No. 2012-041
2012年6月27日

盤用クーリングユニット トップサーム横長型ミニ 仕様変更のお知らせ

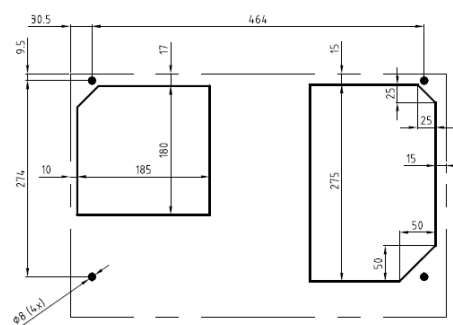
変更点 表面取付時の取付用カットアウト寸法
製品同梱の取扱説明書/カットアウト用テンプレート図を改定

現行
表面取付

変更後
表面取付
